TRANS/WP.29/ 2003/12  
12 décembre 2002

**PROPOSITION DE PROJET DE COMPLÉMENT 3 AU RÈGLEMENT No 112**

(Projecteurs émettant un faisceau de croisement asymétrique)

Transmis par le Groupe de travail de l'éclairage et de la signalisation lumineuse (GRE)

TABLEAU SYNOPTIQUE DES DURÉES D'ALLUMAGE POUR LES ESSAIS DE STABILITÉ DU COMPORTEMENT PHOTOMÉTRIQUE

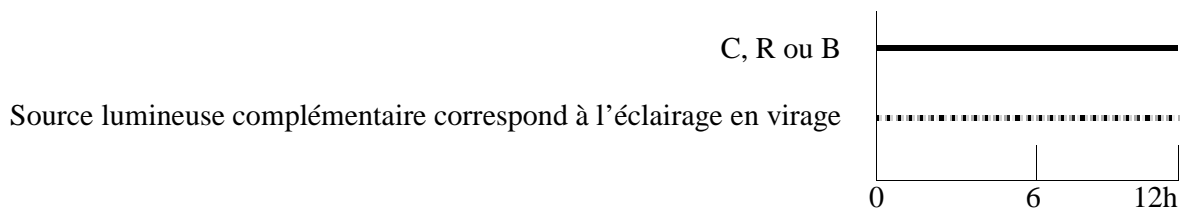
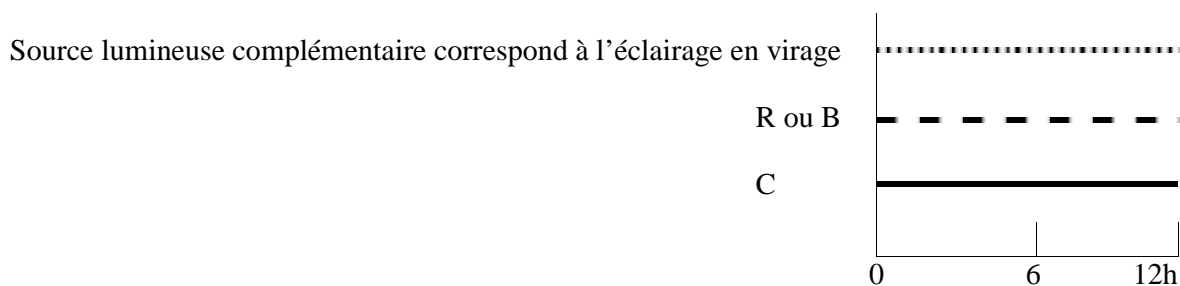
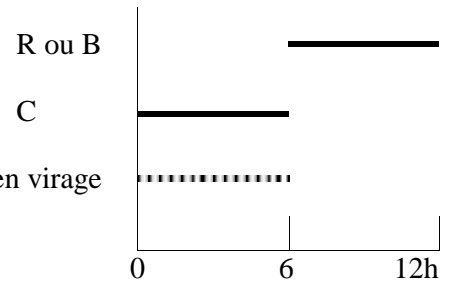
Ajouter une nouvelle annexe 4 - appendice 1, libellé comme suit :

"d) Dans le cas d'un feu de croisement conçu pour fournir un éclairage en virage au moyen d'une source lumineuse complémentaire, cette source lumineuse est allumée pendant une minute et éteinte pendant neuf minutes uniquement pendant que le feu-croisement fonctionne (voir annexe 4 - appendice 1)."

Source lumineuse complémentaire correspond à l'éclairage en virage
